Ofício de Resposta - Parecer nº 013/2026-CEIV

Assunto: Respostas às observações do Parecer nº 013/2026-CEIV referente ao EIV do Condomínio Residencial Vila Jardim

Processo Administrativo nº: Protocolo nº 105.391/2023 Prezados(as) membros da Comissão,

Figura – Divisão dos modais no bairro São Judas Tadeu, em Balneário Camboriú.
Fonte: Autor, adaptado de PLANMOB, 2018.

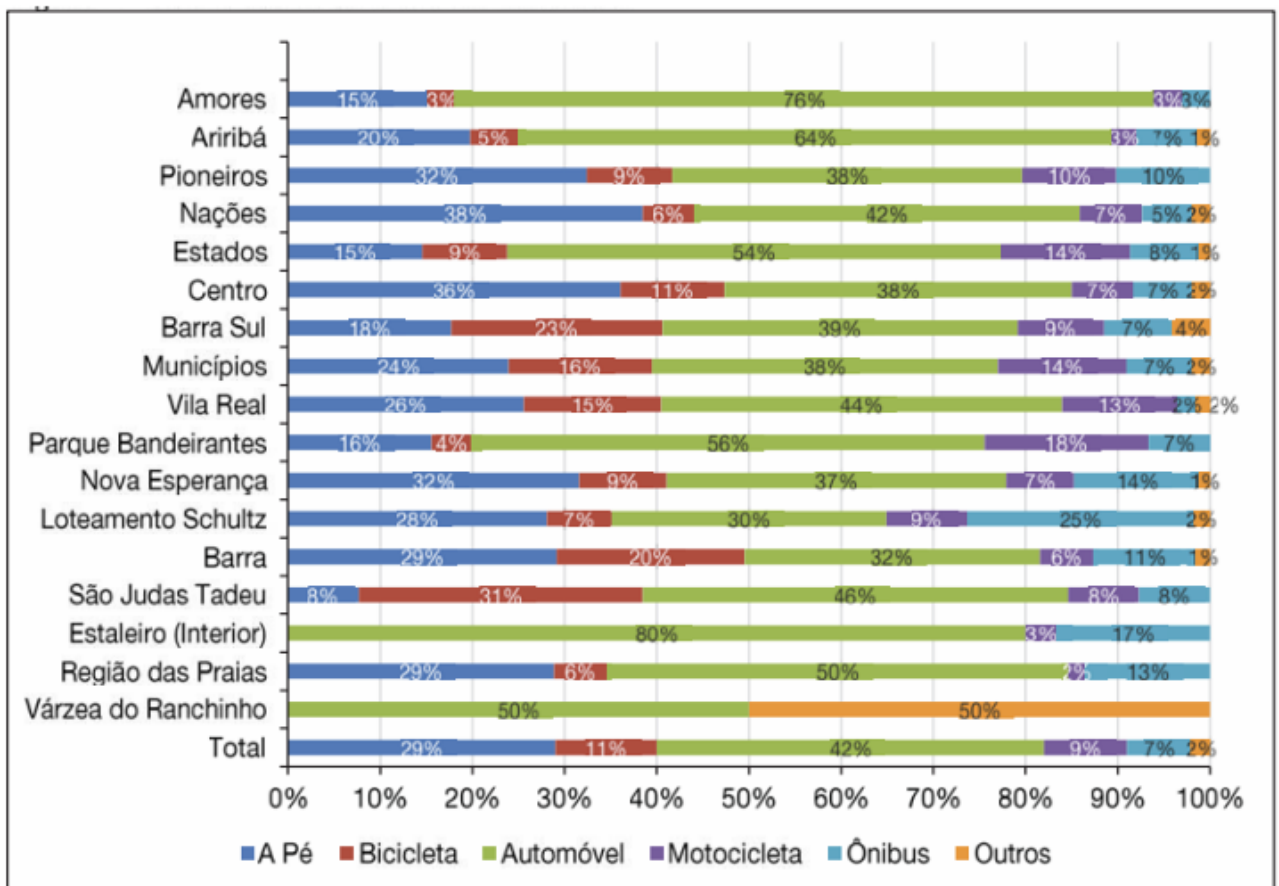
2ª consideração CEIV: Atendido parcialmente, devendo rever a parte do incremento no transporte coletivo. O % utilizado de 31% é referente ao modal cicloviário e não de transporte coletivo. Ademais, deixar claro que os dados se referem ao bairro São Judas Tadeu. Rever;

4ª CONSIDERAÇÃO CEIV: **Atendido parcialmente,** devendo o arredondamento do cálculo de número de viagens, de todos os modais, ser feito considerando-se o número imediatamente superior. Rever;

Para a análise da divisão modal no **bairro São Judas Tadeu**, utilizou-se como referência os dados do Plano de Mobilidade Urbana de Balneário Camboriú (PLANMOB, 2018). Os resultados da pesquisa apresentam a porcentagem estimada de utilização de cada modo de transporte na região, conforme ilustrado na figura a seguir.

Com base nesses dados, e considerando as características do bairro São Judas Tadeu, estima-se que **8% das viagens geradas pelo empreendimento serão realizadas por ônibus**. Assim, tem-se como **previsão de incremento no sistema de transporte coletivo** o seguinte valor:

Figura – Mapa Estrutura Cicloviária

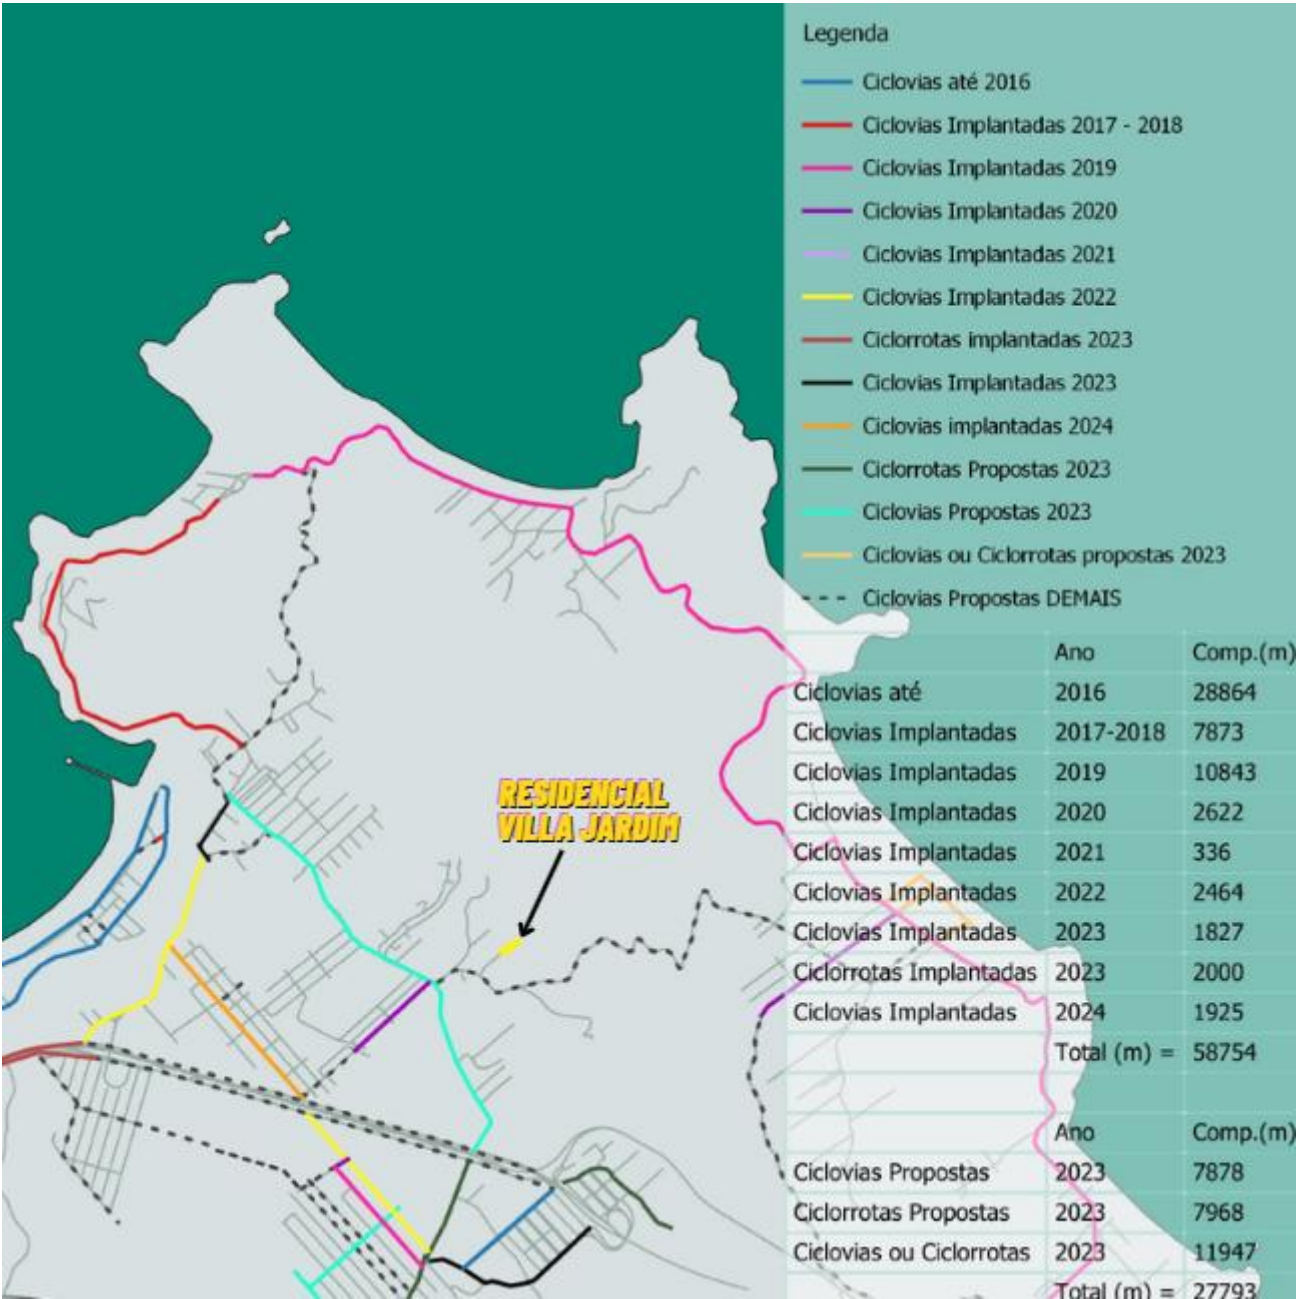
2ª consideração CEIV: Atendido parcialmente, sendo necessário utilizar a versão atualizada do Mapa Cicloviário Municipal (versão 2025). A figura 50 não representa esse mapa solicitado, além dos dados e informações estarem defasados. Ademais, incluir neste subcapítulo, se existem paraciclos públicos instalados na região do empreendimento. OBS: a equipe técnica da Secretaria de Planejamento e Desenvolvimento Urbano e da BC Trânsito disponibiliza o mapa supracitado;

4ª CONSIDERAÇÃO CEIV: Reitera-se a solicitação. Não foi possível encontrar o protocolo 4.889/2025, mencionado no ofício resposta. Verificar a correta numeração do protocolo (se não foi considerado como ouvidoria) e em qual setor ele se encontra tramitando;

Resposta: Segue imagem abaixo.

Estrutura cicloviária existente e a projetada no entorno:

Não foram identificados pontos de paraciclos públicos nas proximidades do empreendimento, pois os pontos se concentram em maior parte na região do centro da cidade.

Figura - Pontos de Embarque e Desembarque Mais Próximo do Empreendimento

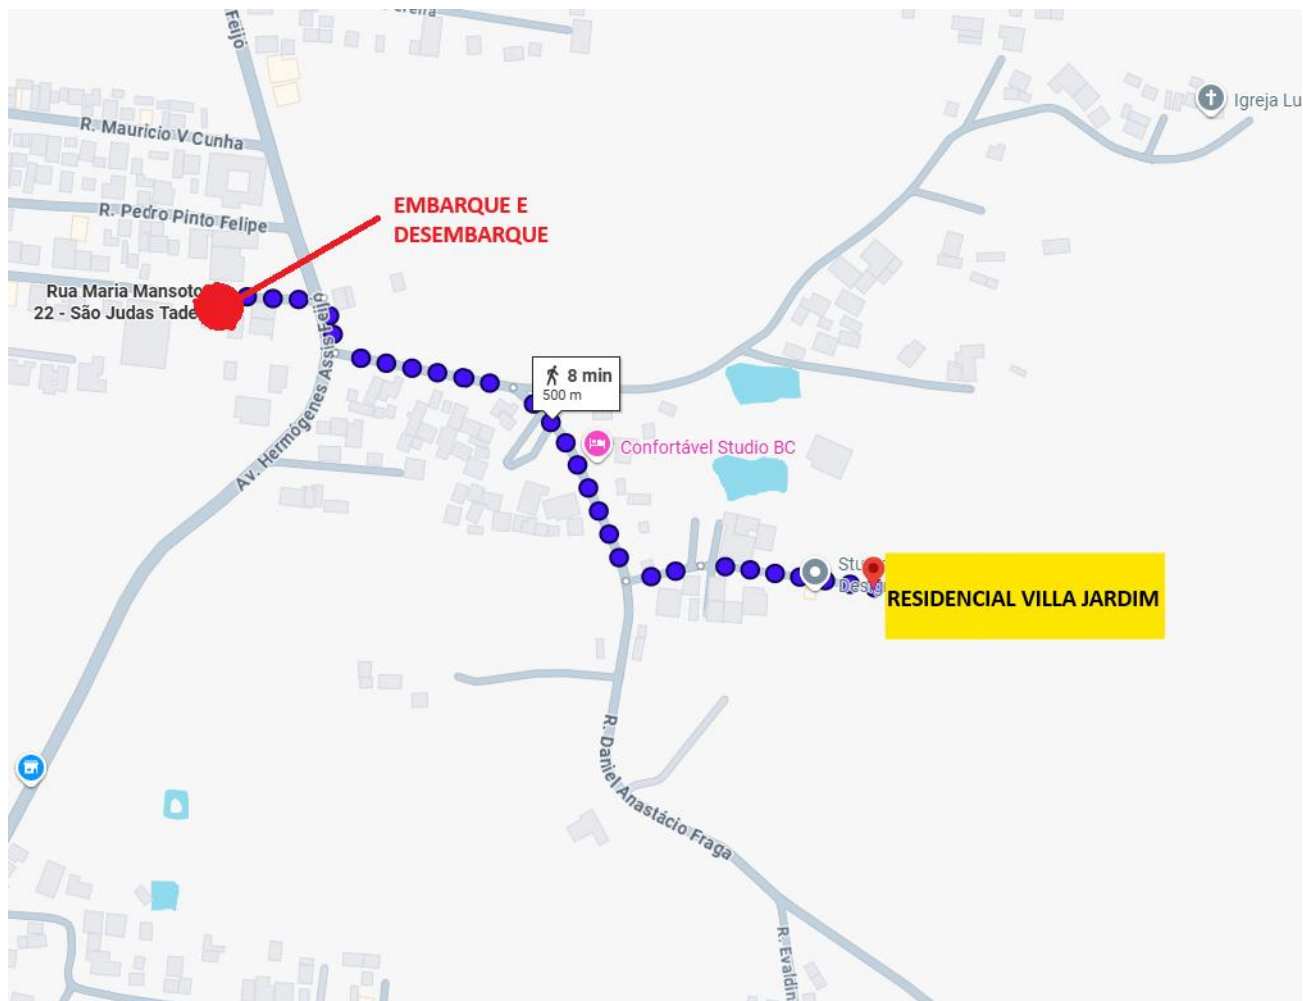
- Melhorar a legibilidade e atualizar a figura 86, com os pontos de táxi da cidade, informando qual a distância do ponto de táxi mais próximo do empreendimento;
- No subcapítulo sobre o serviço de transporte por aplicativo, informar (e incluir imagens) se existem locais de embarque/desembarque de passageiros nas proximidades do empreendimento. OBS: as vagas de embarque/desembarque são utilizadas por condutores que prestam esse tipo de serviço de transporte;

4ª CONSIDERAÇÃO CEIV: **Reitera-se a solicitação.** Não foi possível encontrar o protocolo 4.889/2025, mencionado no ofício resposta. Verificar a correta numeração do protocolo (se não foi considerado como ouvidoria) e em qual setor ele se encontra tramitando;

Resposta: Serviço de Transporte por Táxis

A cidade conta ainda com disponibilidade de serviços de taxi, contudo, não foram identificados pontos fixos de taxi nas proximidades do empreendimento, pois os pontos se concentram em maior parte na região do centro da cidade. O ponto de taxi mais próximo do empreendimento se encontra na rodoviária, a aproximadamente 7,5 km distância.

Figura: Divisão modal do bairro São Judas Tadeu. Fonte: Adaptado do PLANMOB, 2018.

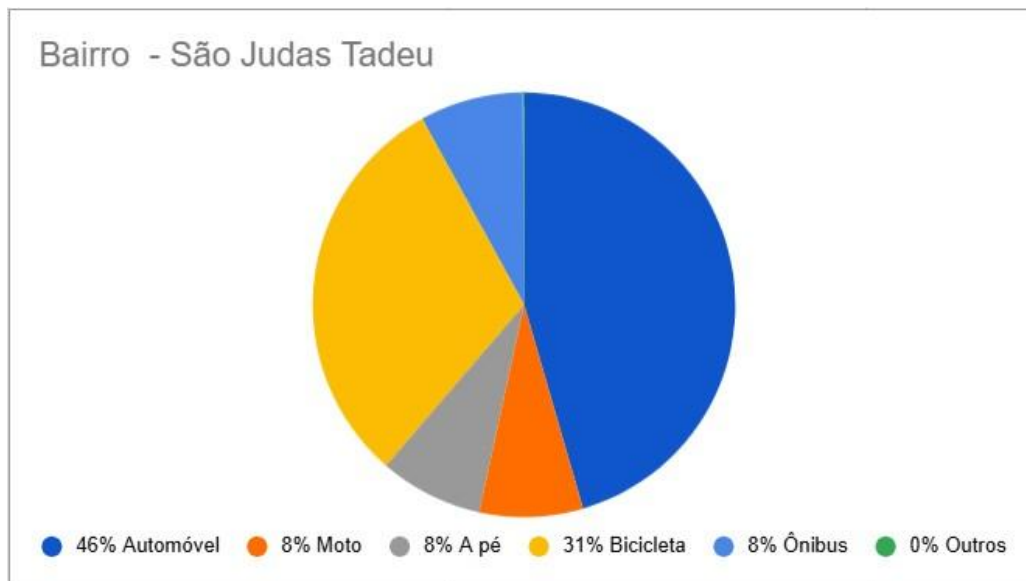
4ª CONSIDERAÇÃO CEIV: Atendido parcialmente, devendo o arredondamento do cálculo de número de viagens, de todos os modais, ser feito considerando-se o número imediatamente superior. Rever e, posteriormente, realizar as alocações das viagens. Relatar no texto do EIV, quando foi feita a contagem de veículos (data, hora e local), além de apresentar ART (Anotação de Responsabilidade Técnica), da atividade de "estudo de tráfego/trânsito", por profissional devidamente qualificado e registrado no respectivo Conselho de Classe (CREA/CAU);

Para a divisão modal, utilizou-se os dados do Plano de Mobilidade Urbana de Balneário Camboriú (PLANMOB, 2018). Os resultados da pesquisa indicam a porcentagem de cada modo de transporte utilizado no Bairro São Judas Tadeu no município Balneário Camboriú conforme figura abaixo.

A fim de prever o incremento de viagens no transporte coletivo, estima-se que 8% das viagens geradas serão realizadas por ônibus. Portanto, do total das viagens geradas pelo empreendimento, tem-se como incremento no transporte coletivo:

Viagens geradas (ônibus) = $(15 \times 8\%) = \mathbf{2 \text{ Viagem / hora}}$

Figura – Pontos de análise.

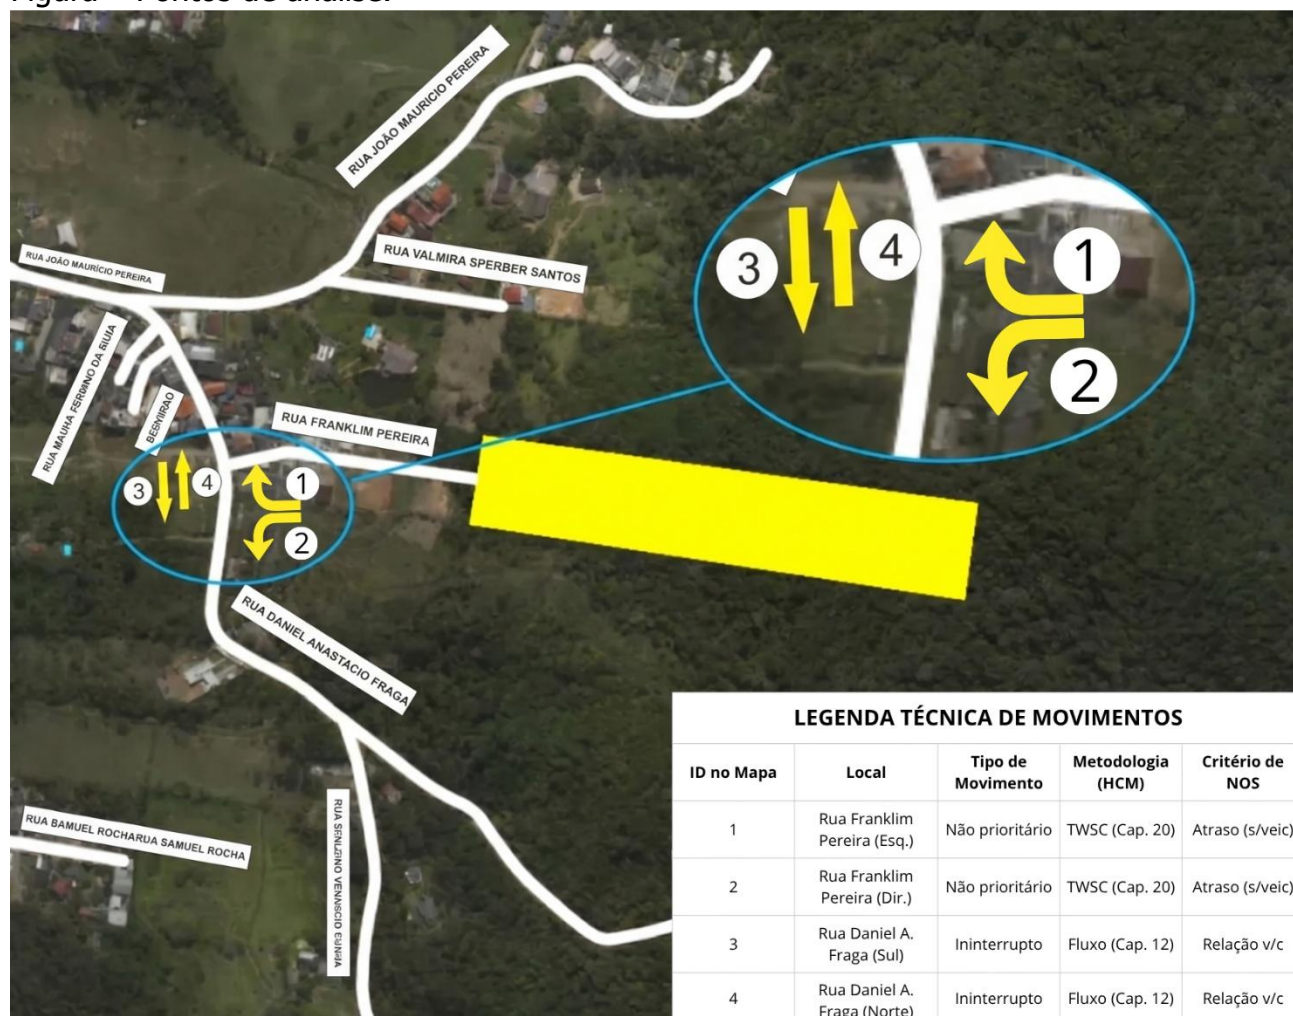
II) Incluir imagem/mapa demarcando os pontos de análise de nível de serviço e o tipo de metodologia do HCM utilizada em cada ponto (movimentos ininterruptos, cruzamentos semaforizados, interseção prioritária,...) OBS: utilizar o critério/a medida na classificação dos níveis de serviço de acordo com os pontos de contagem a serem analisados, considerando que o entorno do empreendimento são vias urbanas;

4ª CONSIDERAÇÃO CEIV: Reitera-se a solicitação, devendo ela estar compatibilizada com a demanda do item anterior;

Resposta: Segue imagem solicitada abaixo.
